大型、中型トラックの制動装置のリコールについて

リコール届出番号2349

平成21年7月9日、日産ディーゼル工業株式会社は下記のリコールを国土交通大臣に届け出しました。

改善箇所説明図

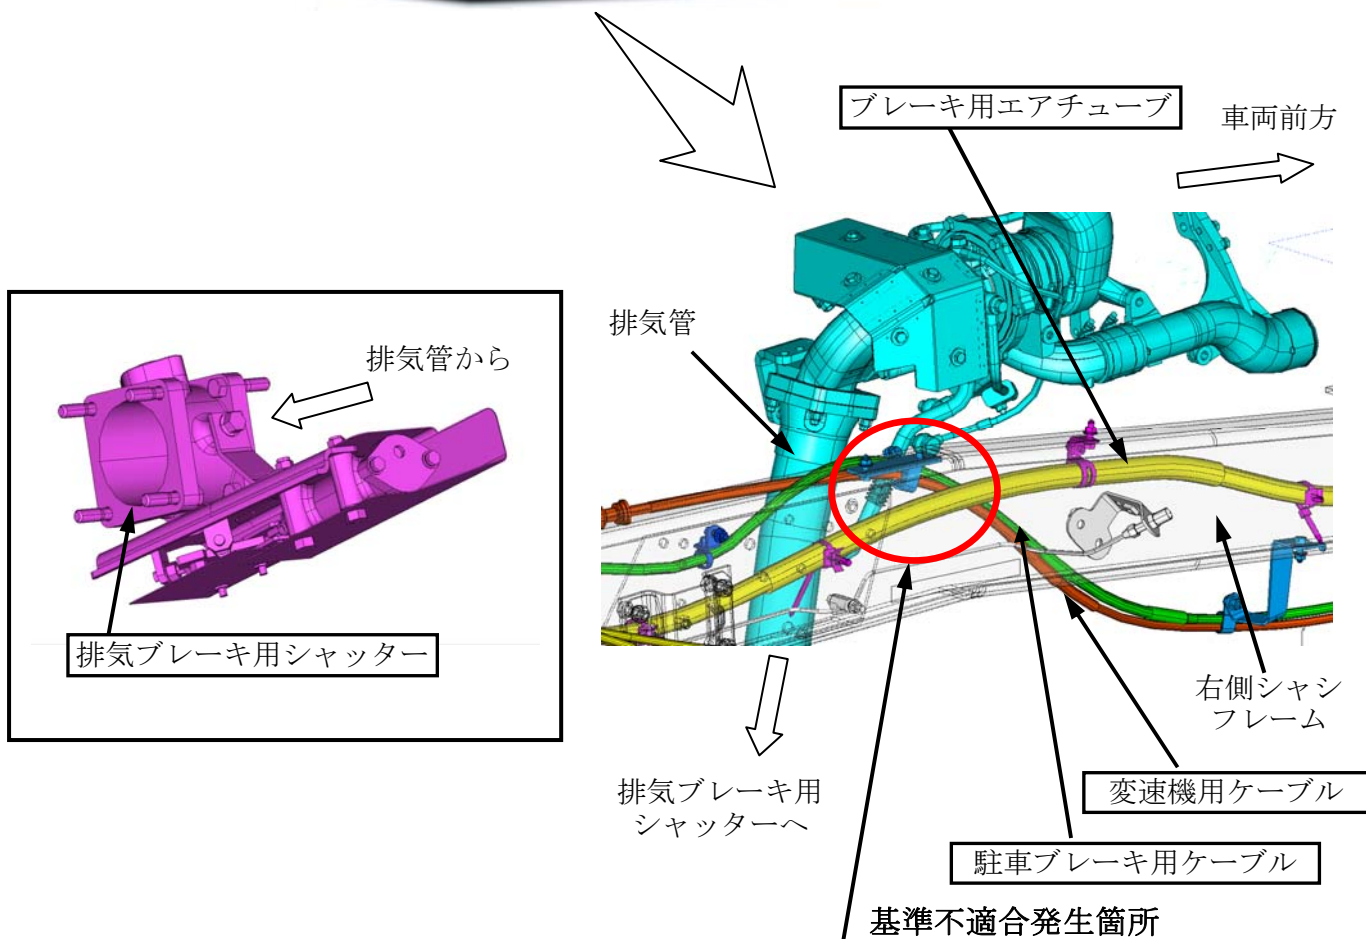
再生制御式DPFを搭載した車両において、排気管付近に配索されたブレーキ用エアチューブ、駐車ブレーキ用ケーブル及び変速機用ケーブルが、高温になる場合がある。そのため、そのままの状態で使用を続けると、エアチューブやケーブルが溶損し、制動力の低下、駐車ブレーキの作動不良及び変速機の操作性不良となることがある。

全車両、ブレーキ用エアチューブ、駐車ブレーキ用ケーブル、変速機用ケーブル及び排気ブレーキ用シャッターを対策品に交換する。

識別: 当該排気ブレーキ用シャッターのエアシリンダ部に、白色ペイントを塗布する。
